INSTITUTO NACIONAL DE VÍAS **PROCESO MISIONAL EJECUCIÓN DE PROYECTOS DE INFRAESTRUCTURA DE TRANSPORTE** **MANUAL DE INTERVENTORÍA OBRA PÚBLICA** **LISTA DE CHEQUEO INFORME MENSUAL DE INTERVENTORÍA**	CÓDIGO	MEPI-MN1-IN-15-FR-1
		VERSIÓN	1
		PÁGINA

Contrato de Obra No. MS-093-2022 **Contratista:** CONSORCIO SALAMINA ASERRADERO

Contrato de Interventoría No. 976-2022 **Interventoría:** CONSORCIO INTERVENTORES VIALES

INFORME MENSUAL No. 8 **MES O PERIODO:** JUNIO DEL 2023

Imagen 6-6 Estructura de pavimento planteada para ambos sectores. Fuente, Autor

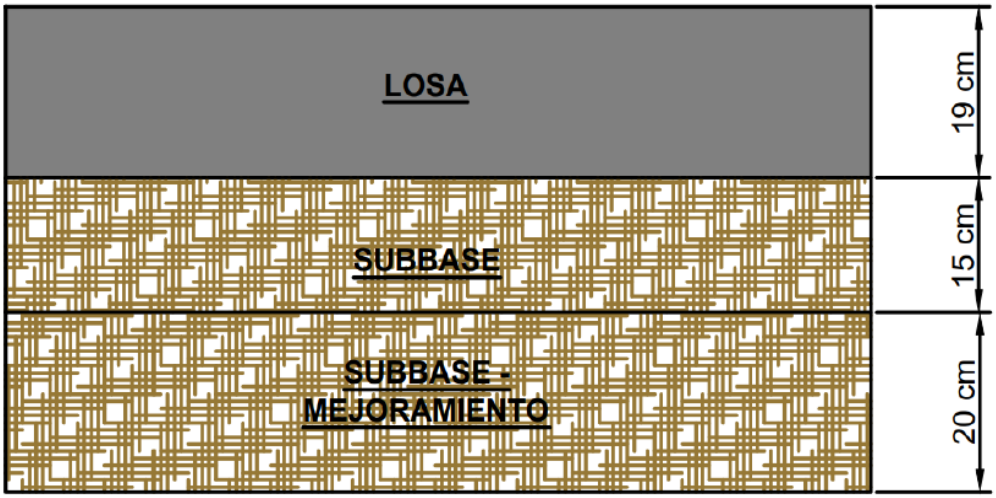
Comentario: Así mismo se solicita se corrija el espesor de la losa en la imagen 6-6, ya que el espesor de lo losa obtenido bajo la metodología Cartilla De Obras Menores de Drenaje y Estructuras Viales Programa Colombia Rural es de 20 cm y no se 19 cm como aparece en la imagen 6-6.

Se da la NO objeción a la estructura de pavimento obtenida bajo la metodología Cartilla De Obras Menores de Drenaje y Estructuras Viales Programa Colombia Rural, la cual arrojo un espesor de losa de 20 cm + 15 cm de subbase granular, (presentado el 12 de mayo de 2023), para el proyecto Contrato MP-LP-004-2022, cuyo objeto corresponde a "Mejoramiento en la vía Garrapata - Flores de María en el Municipio de Pivijay Departamento de Magdalena del Programa Colombia Rural – Nacional", en el sector vial del corredor Garrapata – Flores de María.
